**FORNITURA DI KIT PER CIRCOLAZIONE EXTRACORPOREA
IN FABBISOGNO ALLE AZIENDE SANITARIE DELLA REGIONE VENETO**

CHIARIMENTI

LOTTO 36

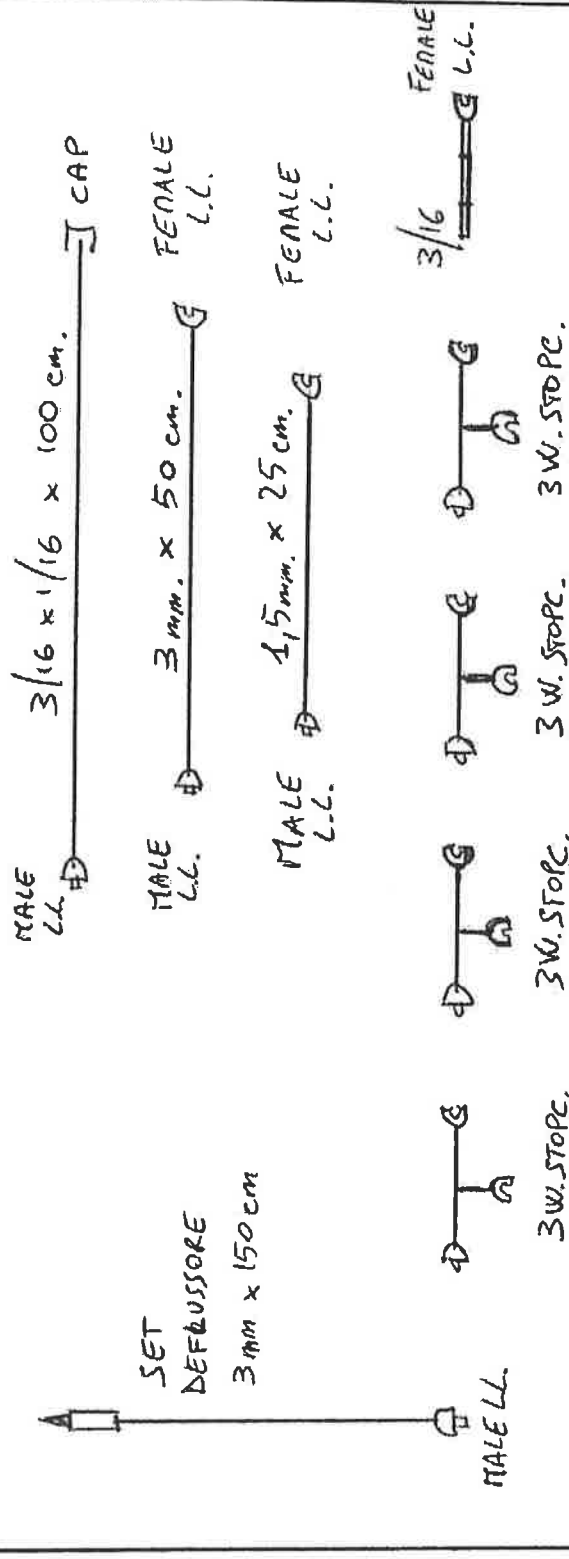
Lotto 36: in mancanza del disegno per la campionatura del circuito di Padova, potete inviarcene copia?

Chiediamo il disegno relativo al lotto n. 36, in quanto mancante nella doc. di gara.

Si pubblica in allegato ai presenti chiarimenti lo Schema del Circuito relativo al Lotto 36. Si provvederà all'integrazione degli atti di gara, con apposito Decreto di rettifica.

Si pubblica in allegato ai presenti chiarimenti lo Schema del Circuito relativo al Lotto 36. Si provvederà all'integrazione degli atti di gara, con apposito Decreto di rettifica.
